高枝電動バリカン DKR-0330T-BK / DKR-1030T-BK 部品価格表

高枝電動バリカン DKR チルト付 DKR-0330T-BK / DKR-1030T-BK 部品一覧

注意事項

■仕様変更箇所の見分け方

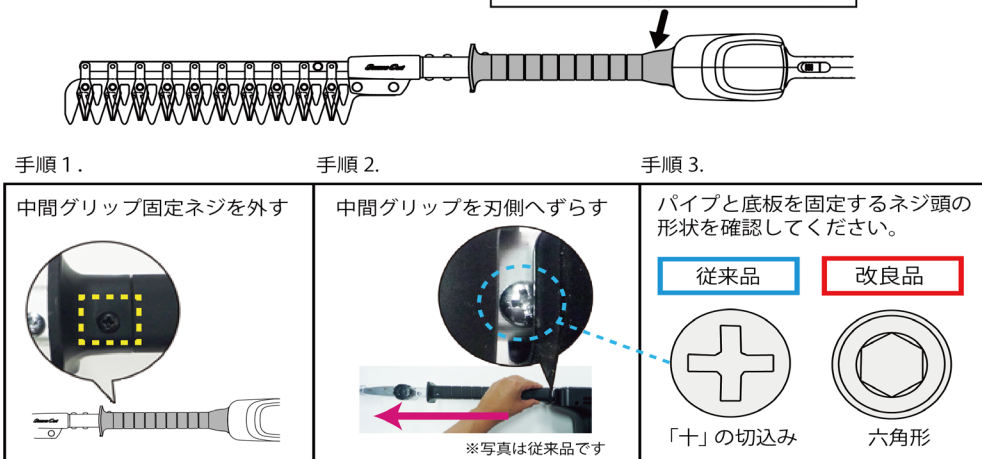
ガタつきの原因である、パイプと底板を固定するネジの緩みを発生させにくくするため底板の**2本のネジ**を貫通させてボルトナットで締める方法に変更しました。
※従来品は**4本のネジ**で留めています。

本体仕様は黒底板セットの「パイプ底板固定ネジ」の形状で見分けられます。グリップをずらしてご確認ください。

グリップの下にあるネジです

「角パイプセット」及び「パイプ底板固定ネジ」は、従来品・改良品の互換性がありません。お取替時にはご注意ください。

改良品用部品をご購入下さい。従来品用は適合しません。

従来品用部品・改良品用部品どちらもご使用頂けますが、ガタつきが気になる方は改良品用部品の購入を推奨します。

※改良品用部品を取り付ける場合、新しい「DKR 黒底板セット (999DKR10B)」をご購入の上、従来本体の底板と交換して頂く必要があります。
